高浜発電所 原子炉設置変更許可申請

蒸気発生器取替え、蒸気発生器保管庫設置及び保修点検建屋設置に係る設置許可基準規則の適合性及び審査会合における指摘事項の回答について

【放射性廃棄物、放射線からの防護関係】

2023年6月15日実施の審査会合におけるコメント

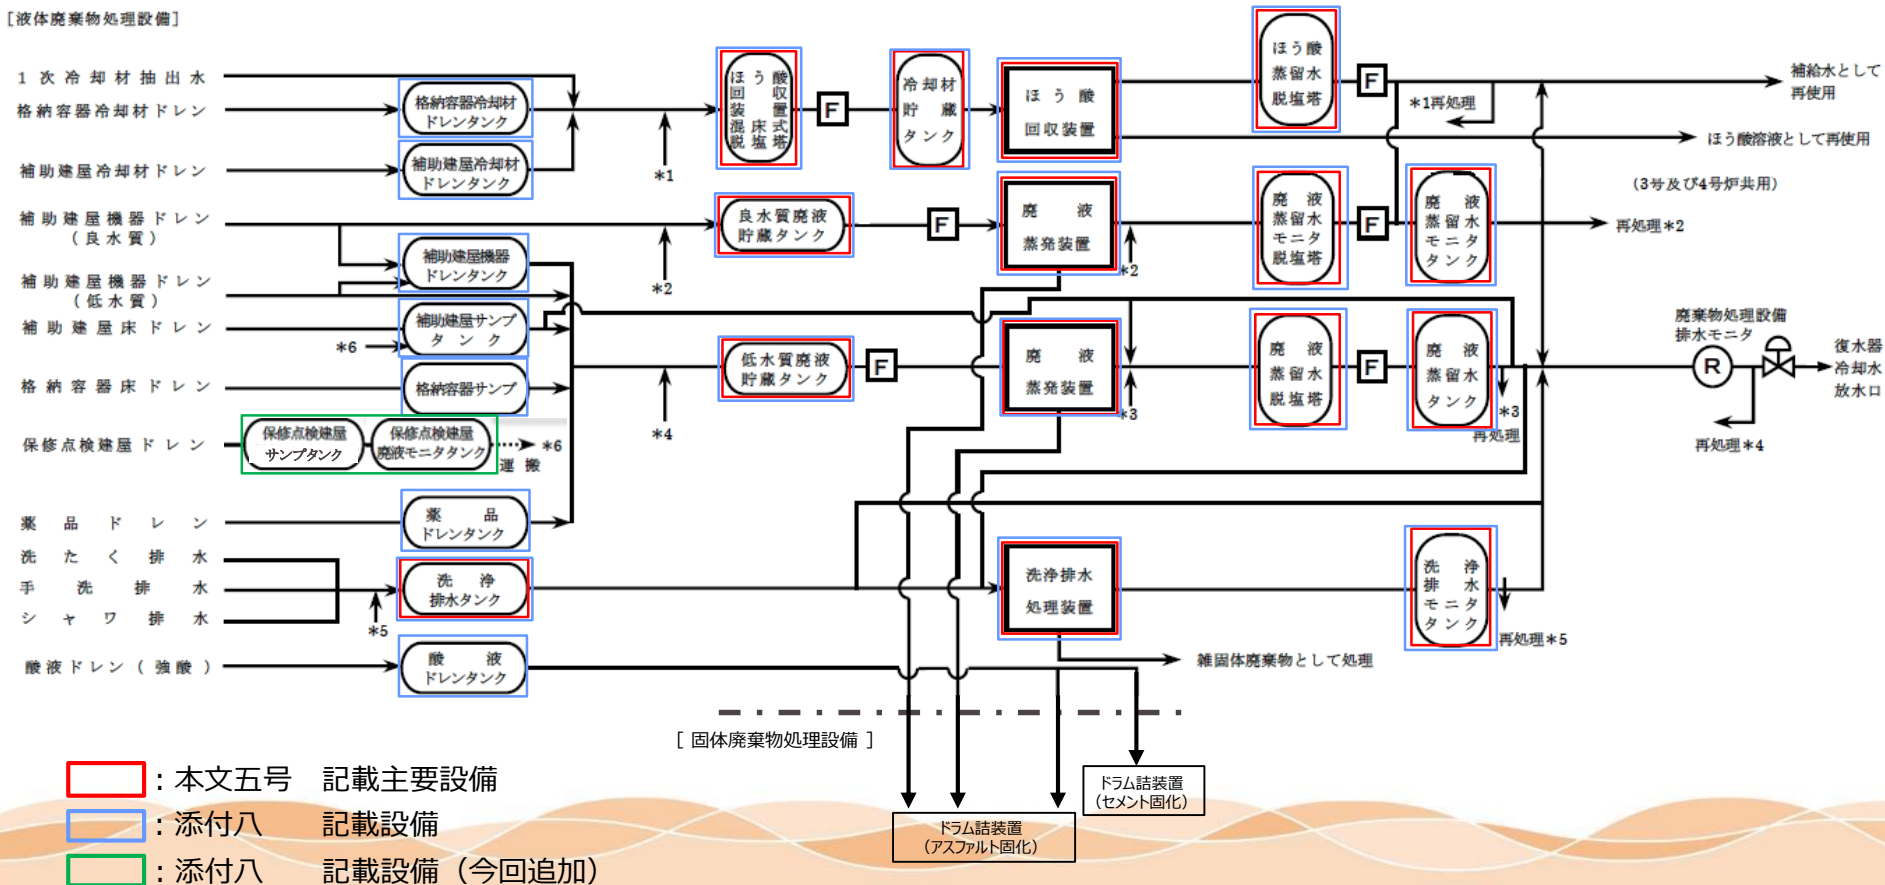
No.4 SG保管庫の保管能力について、廃棄物等の保管形態を加味しても保管可能なものかの説明を充実すること

蒸気発生器取替えに伴い発生する放射性固体廃棄物（以下、廃棄物という）の容量は、約1,300m³であり、これは床面積としては、約840m²となる。

蒸気発生器保管庫での廃棄物の保管にあっては、廃棄物の定期的な巡視等のための空間を考慮して、建屋面積を約1,600m²としている。

廃棄施設名	C - 蒸気発生器保管庫（3号及び4号炉共用、新設）				
建屋面積	約1,600m ²				
建屋構造	独立した建屋地上式鉄筋コンクリート造				
保管物	蒸気発生器保管庫に保管する廃棄物 ^{※1}		3,4号炉の予想発生量		保管形態 (汚染拡大防止措置)
			容量 (m ³)	床面積 (m ²) ^{※4}	
	3, 4号炉 蒸気発生器 6基及び関 連品	旧蒸気発生器 ^{※2}	6基	-	ドラム缶等の容器への封入による 汚染拡大防止措置後、保管
		支持構造物、主配管	約780	約480	
		コンクリート類	約180	約150	
		干渉物	約320	約200	
		工事用資機材			
		液体廃棄物（スラッジ） ^{※3}	約2	約4	
合計	約1,300	約840	-

敷地の風配図（全年）

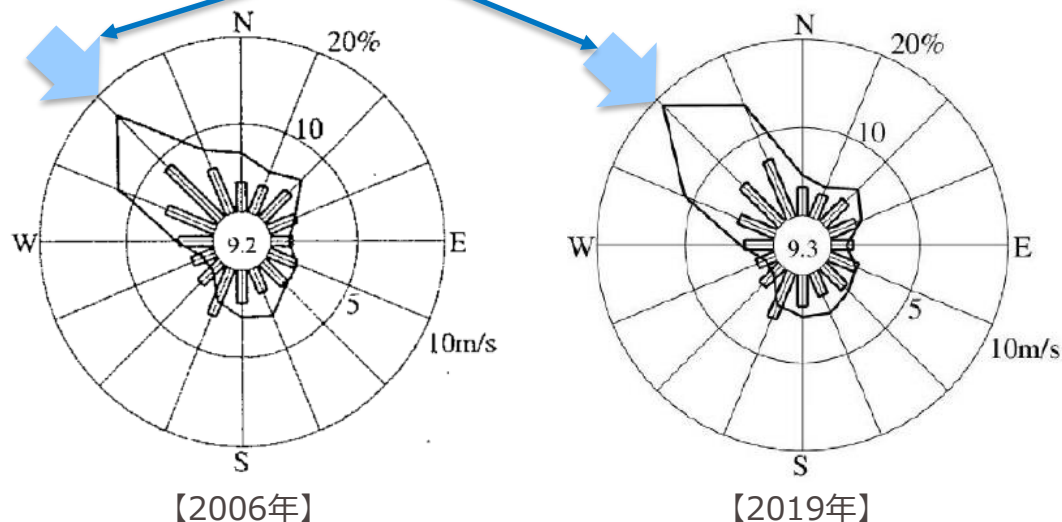
No.6 2006年から2019年の変更に伴い、どのような傾向があるのか（風速、風向、大気安定度等）説明すること

- 排気筒高さ付近を代表する標高約81mにおける風向分布は、2006年、2019年ともに年間を通じ北西の風が多く出現

両年とも北西の風向の出現頻度が最も多い

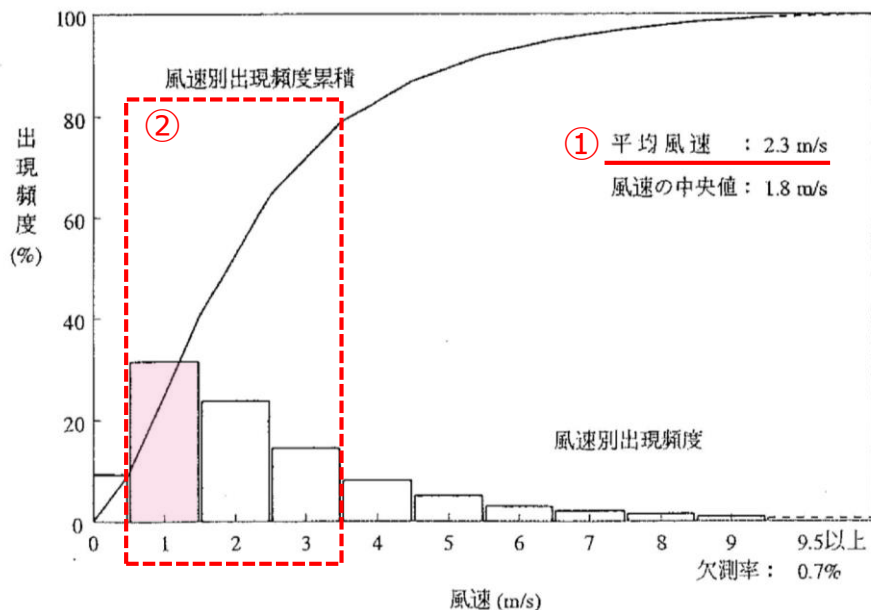
○大気拡散評価への影響について

- 風向の傾向に違いはなく、また16方位の評価地点（敷地境界）を対象に線量が最大となる評価地点を求めていることから、評価への影響に与える可能性は低い。

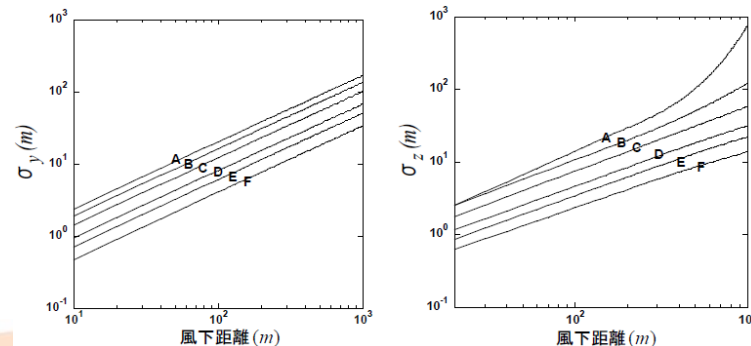
○大気拡散評価への影響について

- 大気安定度別の拡がりパラメータ σ_y 及び σ_z は、気象指針に基づき右図のとおり設定している
- A型からF型になるにつれ拡がりパラメータは低下し、評価上厳しい結果を与えるが、大気安定度の年間出現頻度の傾向に大きな違いがないことから、評価への直接的な影響はないと考えられる。
